DESCRIÇÃO DAS ALTERAÇÕES - REVISÃO 01

DESCRIÇÃO DAS ALTERAÇÕES - REVISÃO 02

LOTEAMENTO RESIDENCIAL DHARMA

DENOMINAÇÃO - LOTEAMENTO RESIDENCIAL DHARMA
TÍTULO - PROJETO URBANÍSTICO
MUNICÍPIO - TRÊS CORAÇÕES - MG
PROPRIETÁRIO - CONSTRUTORA DHARMA LTDA
FINALIDADE - ADEQUAÇÃO

PLANTA
Escala: 1/1000

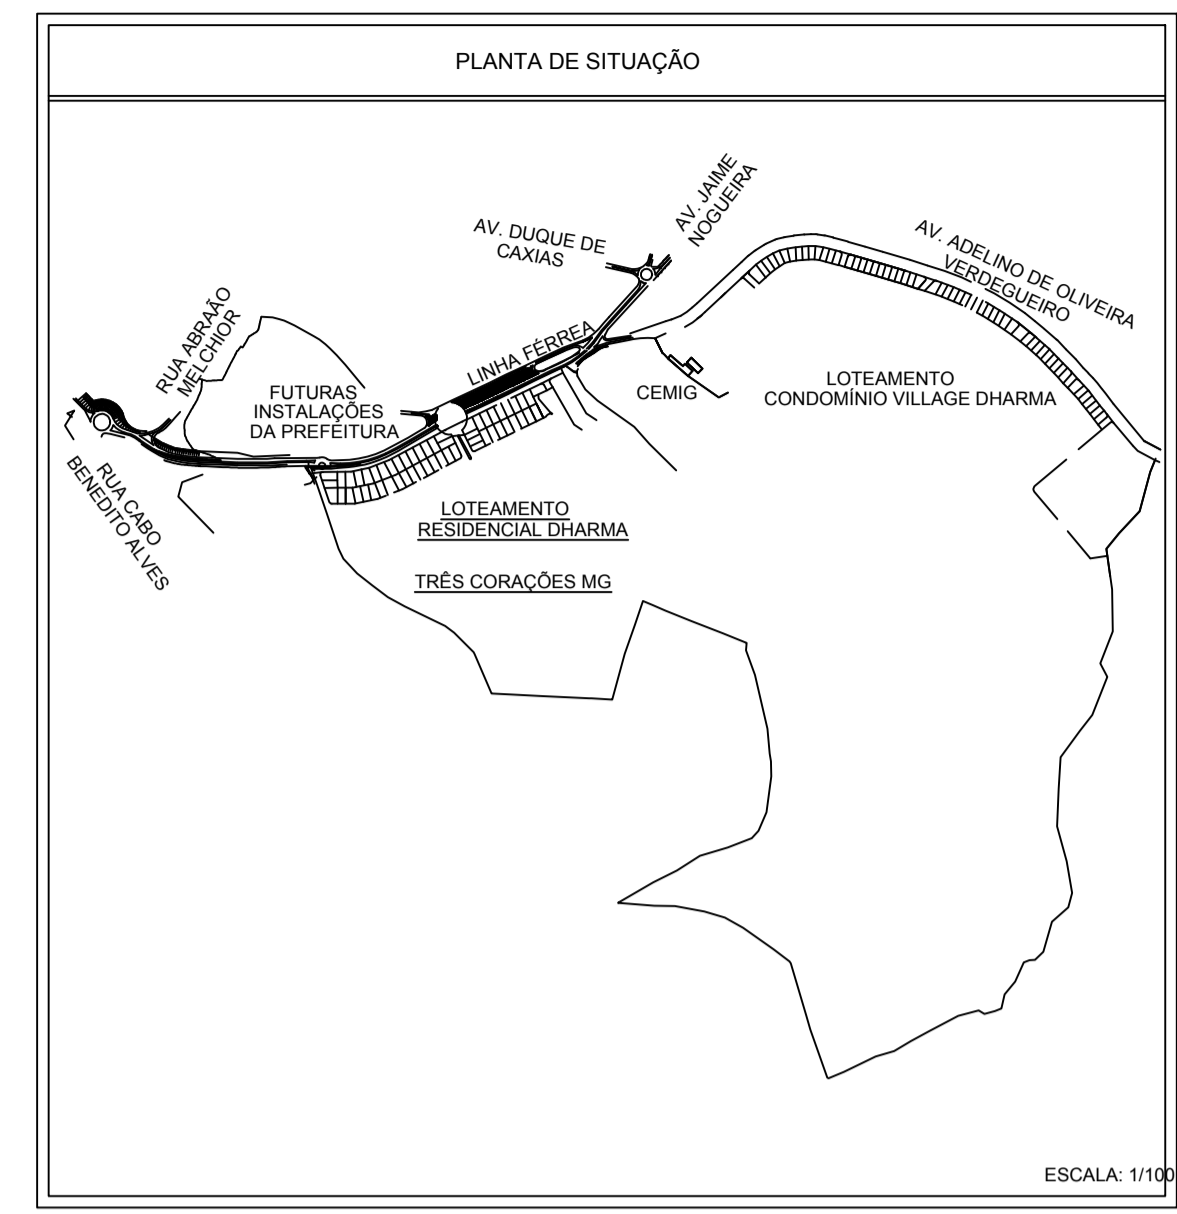
QUADRA "A"
a) Lotes 01 e 03 - Ocorrem alterações em seu formato geométrico, medidas, confrontações e área.
QUADRA "B"
a) Lote 11 - Ocorrem alterações em seu formato geométrico, medidas, confrontações e diminuição de sua área.
QUADRA "C"

a) Lotes 03 e 25 - Ocorrem alterações em seu formato geométrico, medidas e acréscimo em ambas as áreas.
QUADRA "D"
a) Lotes 16 e 29 - Ocorrem alterações em seu formato geométrico, medidas, confrontações e área.

b) Lotes 30 e 17 - Foram cancelados.
QUADRA "E"
a) Lotes 01 e 03 - Ocorrem alterações em seu formato geométrico, medidas e confrontações.
b) Lotes 01A e 03A - Lotes acrescentados.

c) Lotes 02 e 04 - Ocorrem alteração em sua confrontação.
QUADRA "F"
a) Lotes 17, 34 e 35 - Ocorrem alterações em seu formato geométrico, medidas, confrontações e área.

b) Lotes 18 ao 20 - Foram cancelados.
QUADRA "G"
a) Lotes 1 e 2 - Ocorrem alterações em seu formato geométrico, medidas e confrontações.
b) Lotes 01A e 03A - Lotes acrescentados.

c) Lotes 02 e 21 - Ocorrem alteração em sua confrontação.
QUADRA "H"
a) Lotes 18 e 38 - Ocorrem alterações em seu formato geométrico, medidas, confrontações e área.

b) Lotes 19, 20, 21, 22 e 39 - Foram cancelados.
QUADRA "I"
a) Lotes 01, 02, 04 e 18 - Ocorrem alteração na sua confrontação.
b) Lote 03 - Ocorreu alteração em suas dimensões.

c) Lotes 01A e 03A - Foram acrescentados.
QUADRA "J"
a) Lotes 18 e 36 - Ocorrem alterações em seu formato geométrico, medidas, confrontações e área.
b) Lote 19 - Foi eliminado.
QUADRA "K"

a) Lotes 1 e 3 - Ocorrem alterações em seu formato geométrico, medidas e confrontações.
b) Lotes 02 e 04 - Ocorrem alterações nas suas confrontações.
c) Lotes 01A e 03A - Foram acrescentados.
QUADRA "L"

a) Lotes 11 e 27 - Ocorrem alterações em seu formato geométrico, medidas, confrontações e área.
b) Lotes 25 e 26 - Ocorrem alterações nas suas confrontações.

c) Lotes 12, 13, 14 e 15 - Foram cancelados.
QUADRA "M"
a) Lotes 01, 02, 03 e 11 - Ocorrem alterações em seu formato geométrico, medidas e confrontações.

b) Lotes 01A e 03A - Foram acrescentados.
QUADRA "N"
a) Lote 21 - Ocorrem alterações em sua confrontação.
b) Lotes 20, 21 e 22 - Foram cancelados.

EQUIPAMENTO COMUNITÁRIO
a) Área mudado de 3.708,07m² para 4.159,66m².

ÁREA VERDE PÚBLICA
a) Área mudado de 13.905,55m² para 15.201,73m².

ÁREA "non edificand"
a) Área mudado de 3.123,81m² para 7.421,35m².

QUADRO DE ÁREAS
a) Reajuste geral devido as mudanças da Revisão 03.

QUADRA "B"
a) Lote 11 - Ocorrem alterações em seu formato geométrico, medidas, confrontações e área.
b) Lote 12 - Foi excluído.
c) Lote 13 - Foi excluído.
d) Lote 10 - Alteração no memorial descritivo na confrontação à esquerda.
QUADRA "D"
a) Lote 15 - Alteração no memorial descritivo na confrontação dos fundos.
b) Lotes 16, 29 e 30 - Ocorrem alterações em seu formato geométrico, medidas, confrontações e área.
c) Lote 17 - Foi excluído.
QUADRA "F"
a) Lotes 17 e 18 - Alteração no memorial descritivo na confrontação dos fundos.
b) Lotes 19, 20, 34 e 35 - Ocorrem alterações em seu formato geométrico, medidas, confrontações e área.
RUAS PROJETADAS "01" e "02"
a) Foram acrescentados cul de saques, devido eliminação de trechos da Rua Proposta "02".
RUAS PROJETADAS "03"
a) Passa a existir somente o trecho que confronta com os Lotes 21 e 22 da Quadra "H".

ÁREA "non edificand"
Passa a existir no Quadro de Áreas a área "non edificand" de 3.123,81m².

QUADRO DE ÁREAS
O número total de lotes passa de 115 para 112 unidades.
